PROJECT:
Reconstructie N198

ONDERDEEL:
Deeltraject 3
Bewonersavond Oplossingen

SCHAAL: 1:1000 | PROJECTNR: 51108243 | TEKENINGNR: SI02 | FORMAAT: A0 | BLAD: 04 van 04

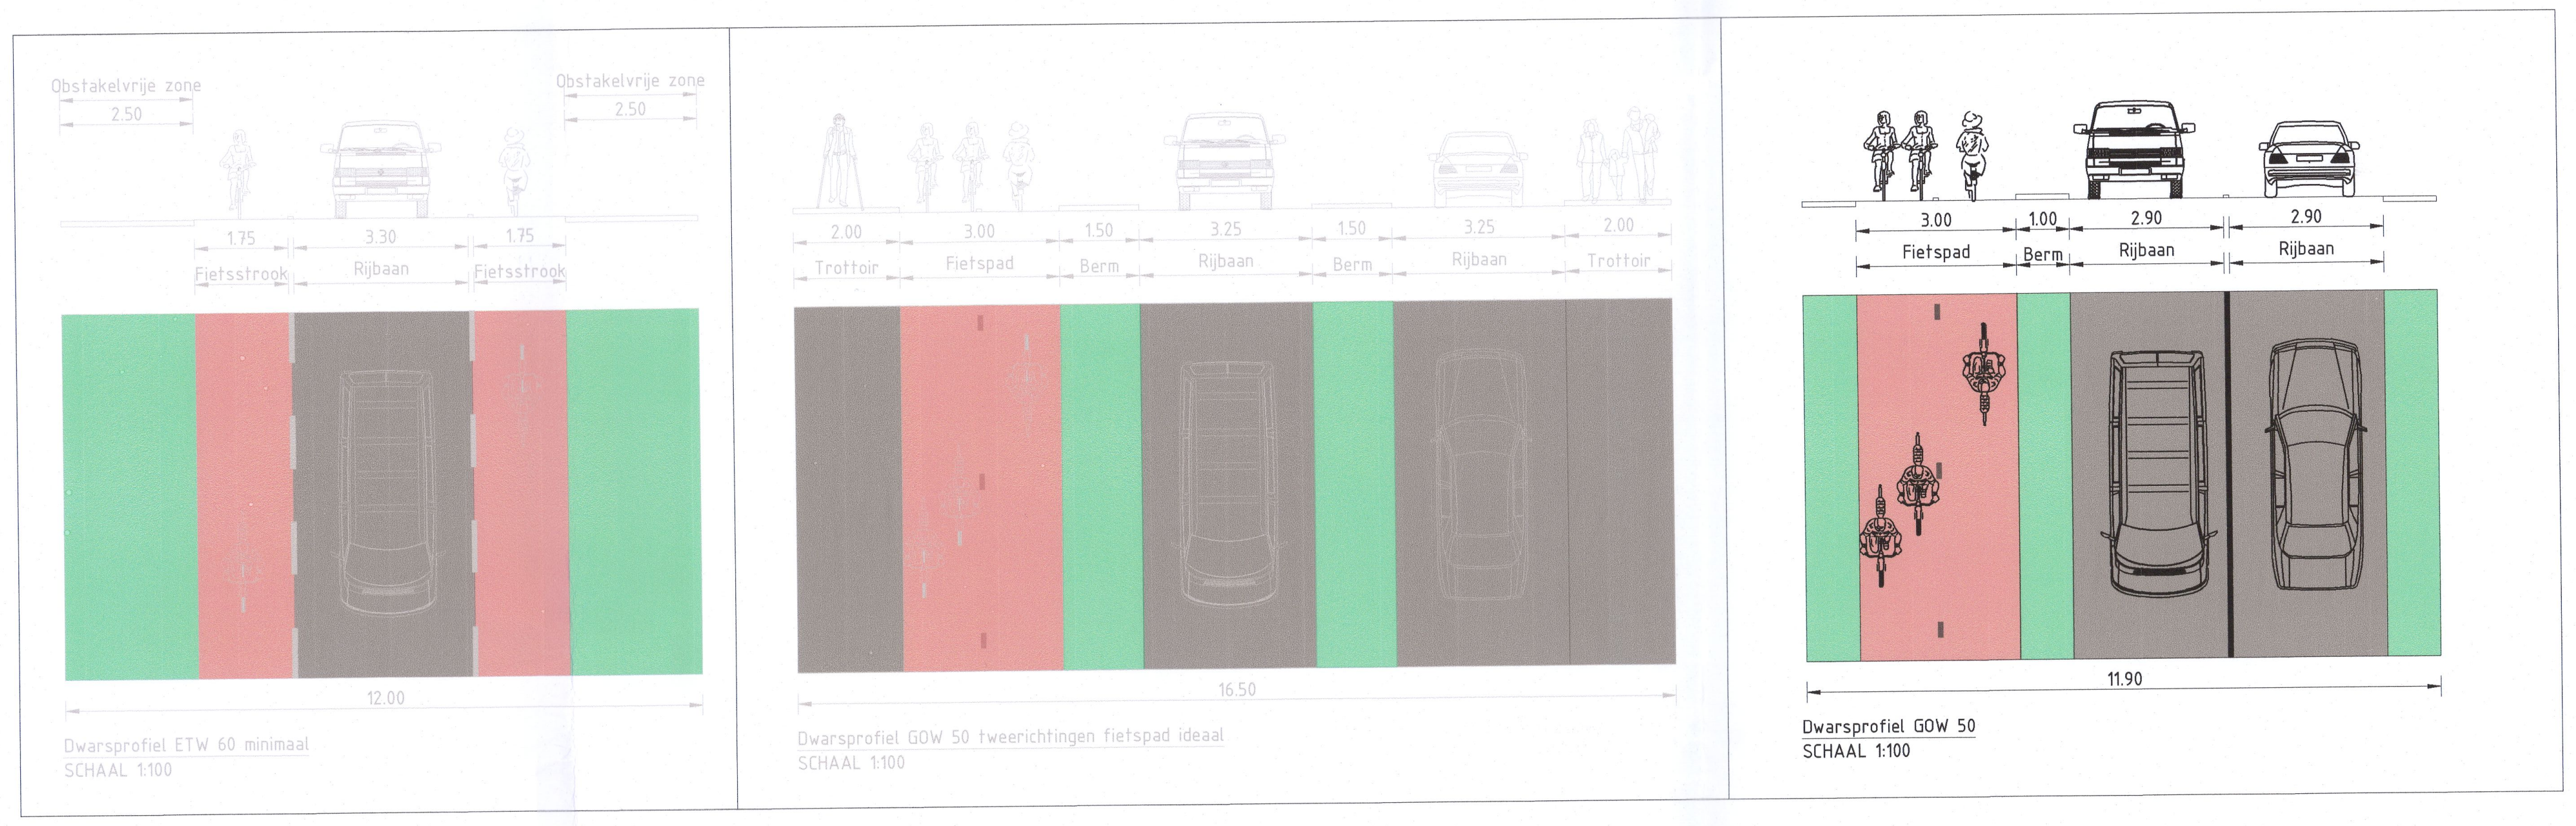
NIET DE voorkeur ivm aanwonenden

Hoe ziet dat eruit? wat is verbetering?

geen verhoging van rijbaan = Scheiding ivm bus en vrachtwagens

Toevoeging zebra bij oversteek Fietsers zou gewaardeerd worden

meer bomen!

Letop zichtlengte i.v.m verkeersveiligheid
Bocht verruimen
check verleggen van de uitrit?

Let op vrachtverkeer + agrarisch veel uitvoegende lange voertuigen. >50 % v.h. verkeer
